Werfverslag 40

Vergadering van 14/12/2018

2807.15.STR

betreft.: Gevelrenovatie Strandpalace  
Projectlocatie: Zeedijk 341, 8430 Middelkerke

Op terras 03.01 wordt vastgesteld dat er een verplaatsing is ten opzichte van de situatie van 03/07/2018. Zie onderstaande foto's:

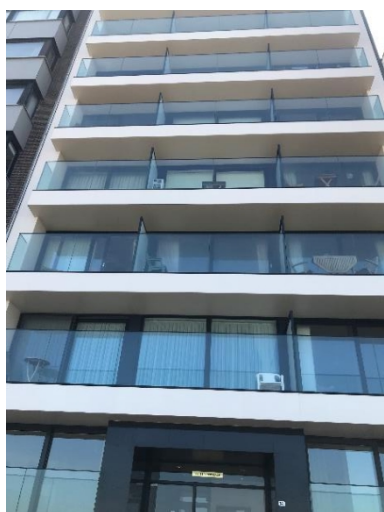
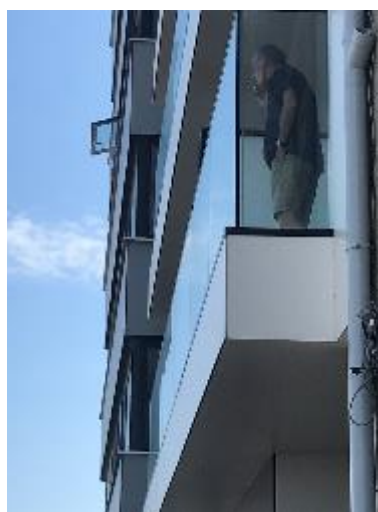
Hier wordt aangeduid dat er naast de 'standaardopmerkingen' effectief een probleem is met verlopen plafond- en gevelvlakken.

Ook is deze toestand niet meer gelijk aan deze op 01/07/2017; de strakheid is er uit (beter zichtbaar vanaf de dijk).

Er wordt besloten om de rondgang te stoppen en een nieuwe vergadering te beleggen, waarop de aannemer een eerste analyse van de problematiek zal voorleggen evenals een plan van aanpak.

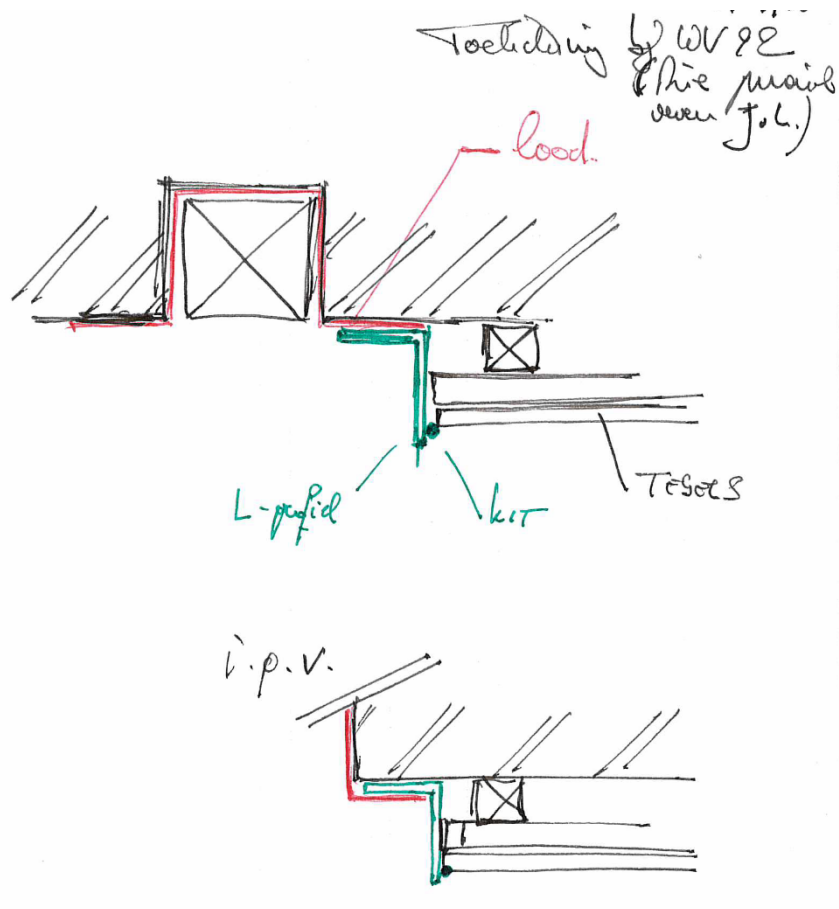
4. Reinigingsfirma: alles dient aangepakt te worden:

- tegelvlakken (sluier);
- aluminium (-plooierwerk);
- glasvlakken.

Let op: aanpaler (links) mee reinigen waar nodig.

- alu / glas wordt mee gereinigd;
- onderhoudsrichtlijnen voor geanodiseerde oppervlakten dienen achteraf gevolgd te worden.
